ПАСПОРТ ДОСТУПНОСТИ

**Каспийский институт морского и речного транспорта
им. ген.-адм. Ф. М. Апраксина - филиал ФГБОУ ВО
«ВГУВТ»**

№ 29-07 от 15 июля 2021 г.

АКТ ОБСЛЕДОВАНИЯ
объекта социальной инфраструктуры
К ПАСПОРТУ ДОСТУПНОСТИ ОСИ
№ 29-07 от 15 июля 2021 г

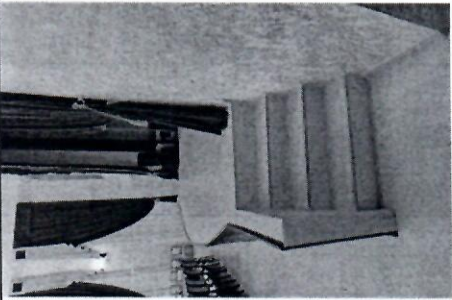
4.1.1	Учебные кабинеты	 Фото 4.1	Отсутствуют информирующие обозначения рядом с входом в учебные кабинеты.	С-п, С-ч	Разместить информационные таблички обозначающие назначения кабинетов на стене со стороны ручки двери, на высоте от 1,4 до 1,6 м и на расстоянии 0,3 м от центра информационного блока таблички до края дверного проема с учетом п. 6.2.1.5, 6.2.1.6 ГОСТ Р 51671-2020. Табличка должна быть контрастной, выполненной рельефно-графическим способом, продублирована шрифтом Брайля в соответствии с п. 6.2.1.16, 6.2.1.17, 6.4.1 – 6.4.5 ГОСТ Р 51671-2020. Расположение информационной таблички должно позволять инвалиду приближаться к ней на расстояние до 0,08 м, чему не должны мешать выступающие конструктивные и декоративные элементы стен, предметы мебели или распахивающаяся дверь (п. 6.5.9, 6.5.1, 6.5.2 СП 59.13330.2020, п.6.2.1.4 – 6.2.1.6, 6.2.1.16, 6.2.1.17, 6.4.1 – 6.4.5 ГОСТ Р 51671-2020). Обеспечить высоту порога не более 0,14 м. (п.5.1.8 СП 59.13330.2020)	Текущий ремонт

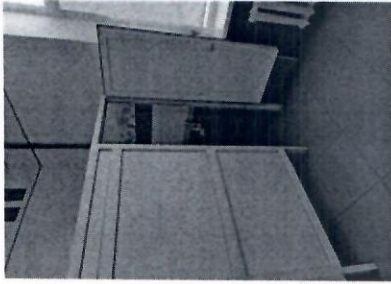
Фото 5.2	Порог 0,06 м	К, С-п, О-н	расстояние до 0,08 м, чему не должны мешать выступающие конструктивные и декоративные элементы стен, предметы мебели или распахивающаяся дверь (п. 6.5.9, 6.5.1, 6.5.2 СП 59.13330.2016, п.6.2.1.4 – 6.2.1.6, 6.2.1.16, 6.2.1.17, 6.4.1 – 6.4.5 ГОСТ Р 51671-2020). Обеспечить высоту порога входной двери не более 0,014м (п. 6.1.5 СП 59.13330.2020). До момента адаптации дверного проема оборудовать дверной проем мобильными пандусами. Например: 	Индивидуальное решение с ТСР
			 Фото 5.3	Туалетная комната : Размеры : 2,5 х 3 м и 2.2х1,2 м. Свободное пространство сбоку от унитаза 0,8 м	Все	Соответствует требованиям	---
				Отсутствует обозначение кнопки вызова персонала для ситуационной помощи	Все	Установить обозначение кнопки вызова персонала для оказания ситуационной помощи на расстоянии 0,8 м от уровня пола. Тактильно-визуальный знак	Организационные мероприятия
